GENERAL ANNOUNCEMENT

GA No. : GA-11-004
告示编号:

主题: 更改德昌产品标签的版式和尺寸

生效日期: 2011-08-01

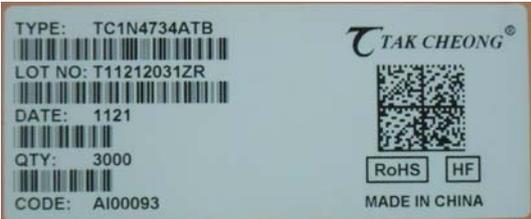
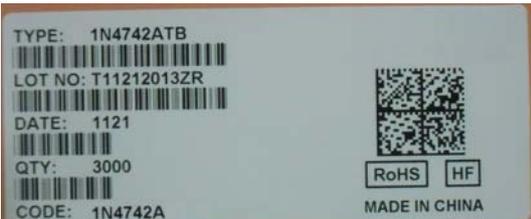
应物流部的要求, 在德昌产品标签上增加 2D 条形码, 同时按照业务拓展部和信息管理部的要求, 更改标签的版式和尺寸。

变动	从	到
尺寸	124.5mm×41mm	96mm×40mm
版式	TC 无铅产品标签: 	TC 无铅产品标签: 
	TC 中性无铅产品标签: 	TC 中性无铅产品标签: 
		TC 无铅无卤产品标签: 
		TC 中性无铅无卤产品标签:

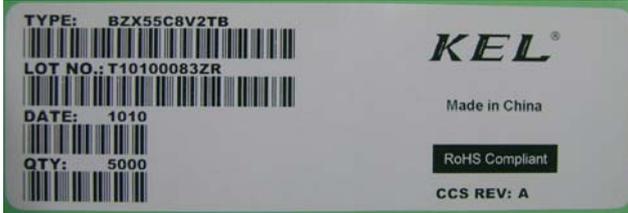
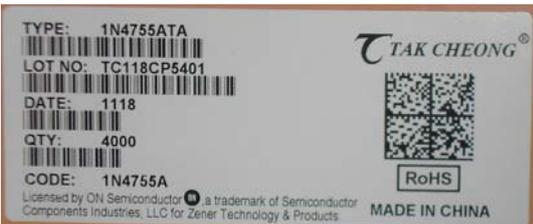
<p>KEL 无铅产品标签:</p> 	<p>KEL 无铅产品标签:</p>  <p>KEL 无铅无卤产品标签:</p> 
	<p>TC-ON 无铅产品标签:</p> 	<p>TC-ON 无铅产品标签:</p>  <p>TC-ON 无铅无卤产品标签:</p> 
<p>说明</p>	<p>不适用。</p>	<p>2D 条形码的扫描内容为: TYPE LOT NO. DATE QTY CODE</p>
